Dodatek č. 1

Smluvní strany tímto prohlašují, že dne 16.12.2020 uzavřeli smlouvu o dílo, jejímž předmětem je provedení stavebních prací na veřejné zakázce s názvem: „**III/3305 – Klučov – Žhery - Skramníky**“ (dál jen „**Smlouva o dílo**“). Na základě dohody smluvních stran a ve vazbě na čl. XV. odst. 14.1 Smlouvy o dílo, uzavírají smluvní strany tento dodatek č. 1 ke Smlouvě o dílo (dále jen „**Dodatek č. 1**“).

„III/3305 Klučov - Žhery - Skramníky“

Změnový list

Nový soupis prací pro Oprava komunikace - rozpočet 1.část a rozpočet 2.část dle ZBV č. 1

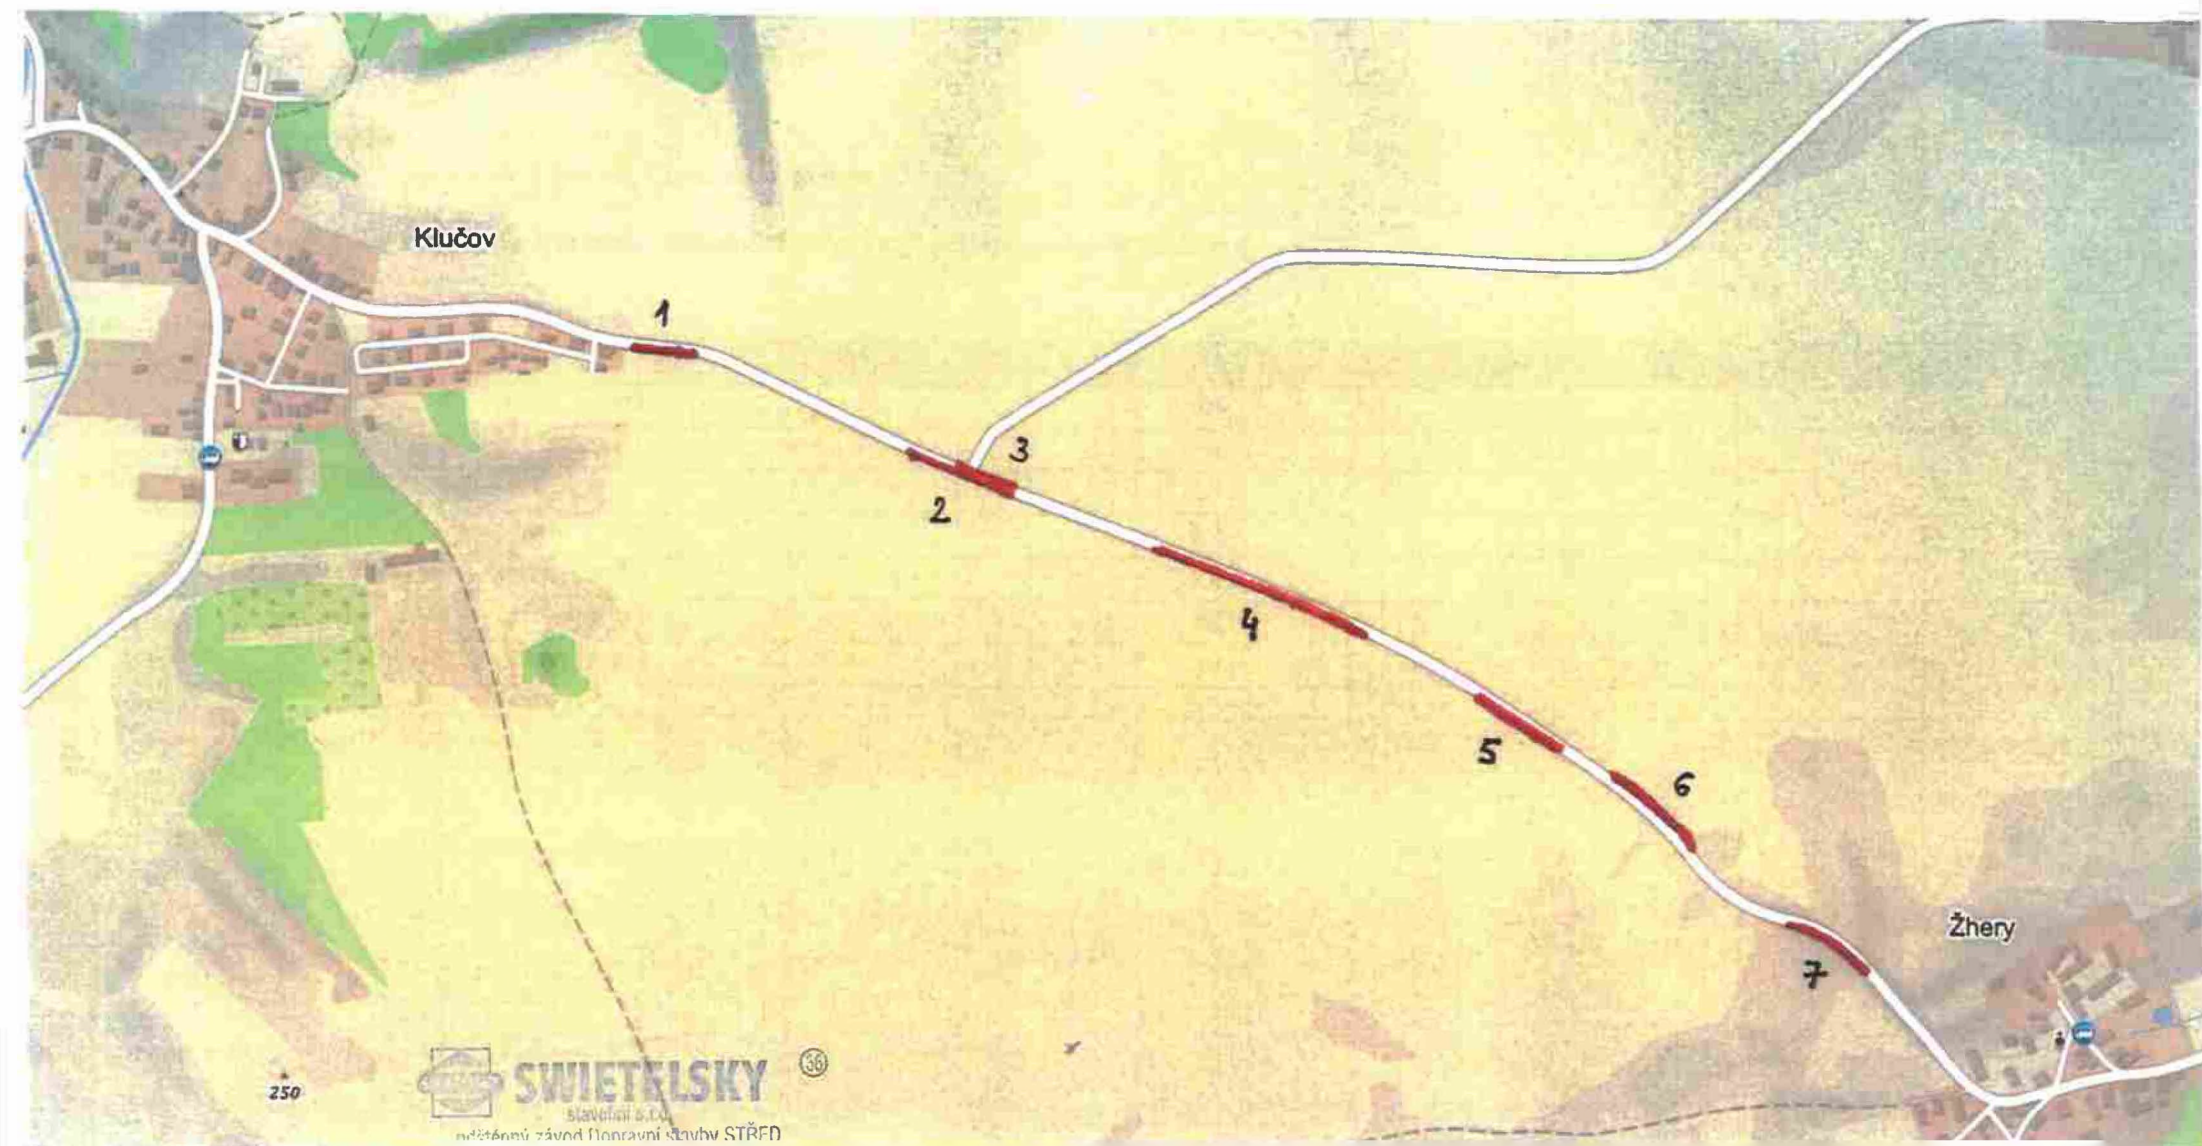
Při převzetí staveniště bylo zjištěno, že v důsledku dlouho trvajícího zimního období s velmi nízkými teplotami a velkým počtem srážek, došlo k výraznému zhoršení stavu komunikace ve větší než původně předpokládané ploše. Povrch komunikace vykazuje plošné deformace, hloubkové koroze, síťové, mozaikové, příčné a podélné trhliny, velké množství výtluků, odlámané kraje. Při převzetí staveniště byl za přítomnosti zástupce objednatele proveden pasport stávajícího stavu komunikace a byla stanovena místa nutných oprav způsobem recyklace za studena (sanace) - doloženo přílohou č.2 a přílohou č.3, fotodokumentací a zápisem ve stavebním deníku (příloha č. 5 a č.6). V místech rozpadlých a ulámaných krajů vozovky a v místech chybějících krajnic plochy, kde bude nutné doplnit konstrukci vozovky vrstvou ze šterkodrtě - doloženo přílohou č.4, fotodokumentací a zápisem ve stavebním deníku (příloha č. 5 a č.6)

Číslo položky	Kód položky	Název položky	MJ	Množství ve Smlouvě	Množství ve Změně	Množství rozdílu	Cena za m.j. v Kč	Cena celkem ve Smlouvě v Kč	Změny záporné	Změny kladné	Cena celkem ve Změně v Kč	Rozdíl cen celkem v Kč	Podíl cen celkem v %
	93818	očištění asf.vozovek zametením	m2	4 600,000	4 600,000	0,000	3,19	14 674,00	0,00	0,00	14 674,00	0,00	0,00%
	919111	řezání asf. krytu do 50mm	m	10,000	10,000	0,000	338,22	3 382,20	0,00	0,00	3 382,20	0,00	0,00%
	915111	VDZ barva hladká-dodávka+ pokládka (V4-125mm)	m2	230,000	230,000	0,000	101,47	23 338,10	0,00	0,00	23 338,10	0,00	0,00%
	931312	těsnění dilat. spár asf. zálivkou průř. 200mm2	m	10,000	10,000	0,000	270,58	2 705,80	0,00	0,00	2 705,80	0,00	0,00%
	R položka	Sanace konstrukčních vrstev od 500 do 3 000 m2 - 25 cm (rozrytí původní konstrukce pomocí frézy na stanovenou hloubku, urovnání podkladu a promíchání včetně doplnění materiálu-10% kamenivo, zřízení podkladu stabilizovaného pojivem-4% cement,-1% emulze, zhutnění)	m2	920,000	1 366,000	446,000	270,58	248 933,60	0,00	120 678,68	369 612,28	120 678,68	48,48%

R položka	DIO vč. zajištění, zjištění a vytyčení inž. sítí, geodetické zaměření stavby	kpl	1,000	1,000	0,000	41 713,65	41 713,65	0,00	0,00	41 713,65	0,00	0,00%
	02520	zkoušení nezávislou zkušebnou	kpl	1,000	1,000	0,000	18 038,34	18 038,34	0,00	0,00	18 038,34	0,00	0,00%
		Nové položky - JC dle ÚRS 2020/I						0,00	0,00	104 218,50	104 218,50	104 218,50	100,00%
	564861111	Podklad ze štěrkodrtě ŠD tl 200 mm	m2	0,000	518,500	518,500	201,00	0,00	0,00	104 218,50	104 218,50	104 218,50	100,00%
Celkem za stavbu								6 989 793,86	0,00	470 854,40	7 460 648,26	470 854,40	6,74%

Rozpočet část 2. - st. 3,396 - 4,316 km, doplnění šterkodrtě do konstrukčních vrstev tl. 20 cm

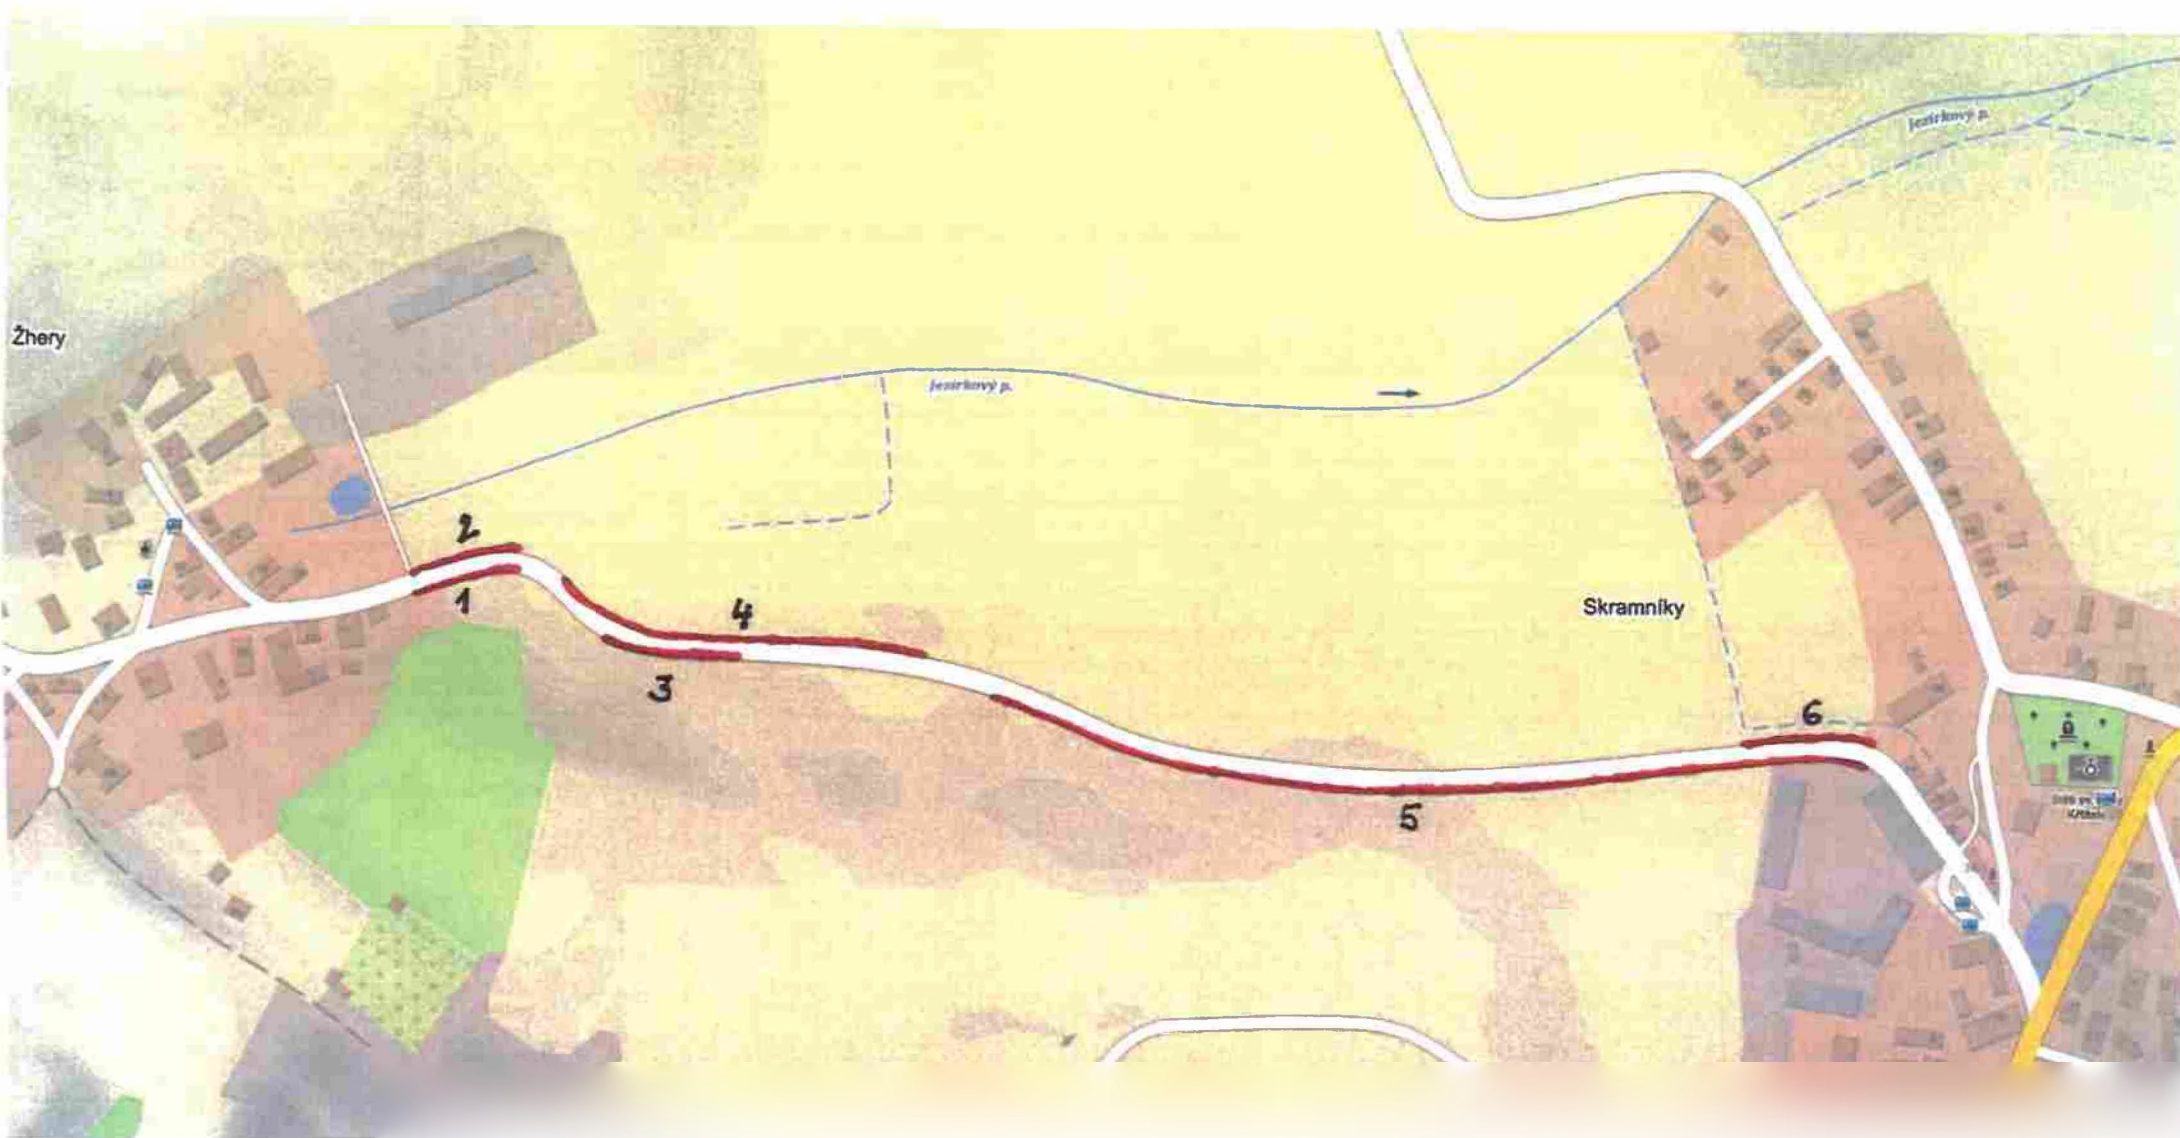
**Doplnění šterkodrtě do konstrukčních vrstev v tl. 20 cm
specifikace rozsahu - rozpočet 2. část**

Číslo úseku	Staničení	Délka opravy m	Šířka opravy m	Výměra m2
1	km 3,396 - 3,449 - pravá strana	53	0,5	26,50
2	km 3,396 - 3,449 - levá strana	53	0,5	26,50
3	km 3,500 - 3,620 - pravá strana	120	0,5	60,00
4	km 3,479 - 3,692 - levá strana	213	0,5	106,50
5	km 3,782 - 4,316 - pravá strana	534	0,5	267,00
6	km 4,252 - 4,316 - pravá strana	64	0,5	32,00
SANACE CELKEM				518,50
